Fraunhofer-Institut für Bauphysik IBP

Stuttgart, 10. August 2023

Technische Stellungnahme zu den Prüfberichten P-BA 146/2015, P-BA 147/2015, P-BA 148/2015 und P-BA 149/2015.

Vergrößerung der Einbauhöhe eines Ablaufgehäuses mit Duschrinne für bodenebene Duschflächen.

Bild 1 Ansichts- und Schnittzeichnungen des Ablaufgehäuses in der geprüften Variante, Typ: "DallFlex" (links) und der Variante mit größerer Bauhöhe, Typ: "DallFlex 115" (rechts).

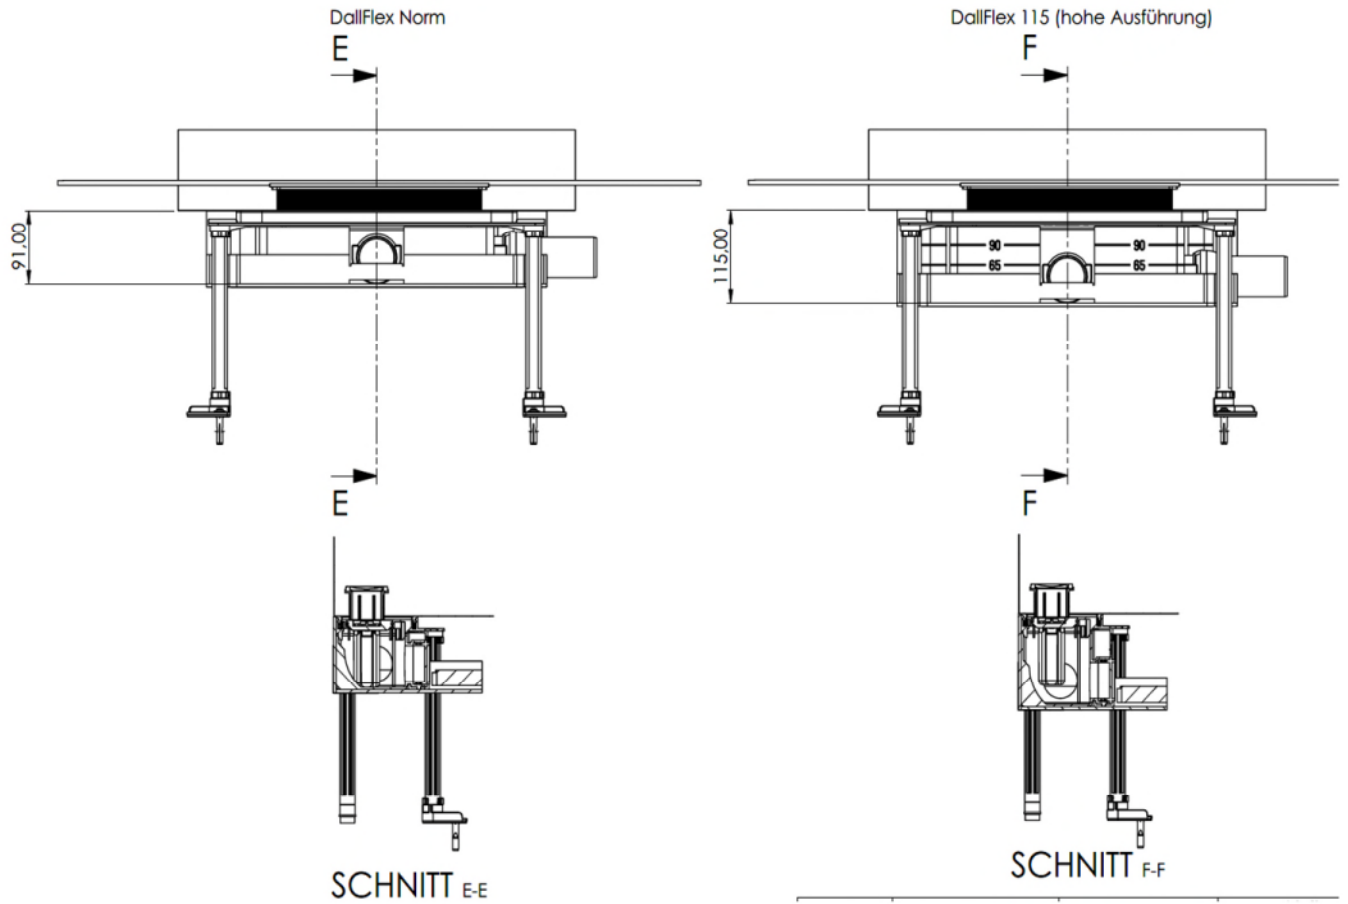
Im Zuge einer Produktüberarbeitung durch den Hersteller wurde die Bauhöhe des Ablaufgehäuses Typ: "DallFlex" auf 115 mm erhöht (neue Bezeichnung, Typ: "DallFlex 115"). Alle verwendeten Materialien bleiben dabei identisch zu den bisher eingesetzten. Bei ansonsten gleichbleibenden Montagebedingungen des Ablaufgehäuses mit vier Kunststoff-Montagefüßen mit Elastomerendkappen und Verschraubung mit der Rohdecke an den vorderen beiden Montagefüßen sowie Schallschutzelement (EPS-Formteil mit Entkopplungsmatte zur Installationswand bzw. Estrich (3,5 mm Schaumstoff) und Entkopplungsmatte zur Rohdecke (4 mm Gummigranulatmatte mit Vlieskaschierung)), muss dafür die Aufbauhöhe des schwimmenden Estrichs erhöht werden.

Um auch mit höheren Bodenaufbauten vergleichbare schallschutztechnische Eigenschaften wie in den Prüfberichten P-BA 146/2015, P-BA 147/2015, P-BA 148/2015 und P-BA 149/2015 angegeben zu erreichen, müssen die Materialeigenschaften des Estrichaufbaus (Zementestrich, EPS-Wärmedämmung und EPS-Trittschalldämmung) gleichwertig oder schallschutztechnisch günstiger gewählt werden.

Im Vergleich zu den geprüften Aufbauten in den Prüfberichten P-BA 146/2015, P-BA 147/2015, P-BA 148/2015 und P-BA 149/2015 sind demnach folgende Änderungen der Aufbauhöhe der Duschfläche (auch in Kombination) möglich, ohne dass negative Auswirkungen auf die schallschutztechnischen Eigenschaften der Gesamtaufbauten zu erwarten sind:

- Erhöhung der Dicke des Zementestrichs,
- Erhöhung der Schichtdicke der EPS-Wärmedämmung
- Erhöhung der Schichtdicke der Trittschalldämmung, Typ: "Isover EPS Trittschalldämmplatte Risilent Floor® 4000" (dynamische Steifigkeit $s' \leq 20 \text{ MN/m}^3$ (bei gleicher oder niedrigerer dynamischer Steifigkeit auch mehrlagig möglich).
